対策箇所説明図

A-A断面

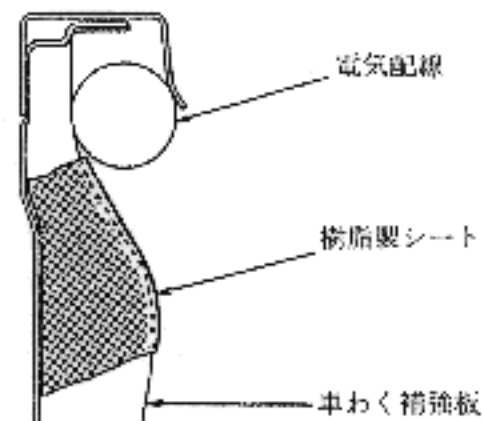
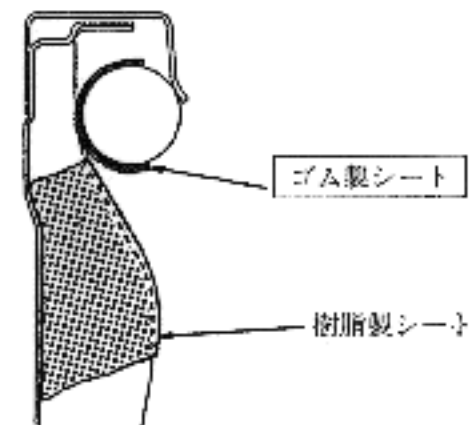
車わくに電気配線を組み付ける際に、配線被覆を損傷させたものがあり、このままの状態で使用を続けると、当該電気配線が短絡するものがある。

全車両、保護用ゴム製シートを取付けるとともに、当該電気配線の被覆の損傷状況を点検し、被覆に損傷があるものは補修し、芯線が損傷しているものは新品と交換する。
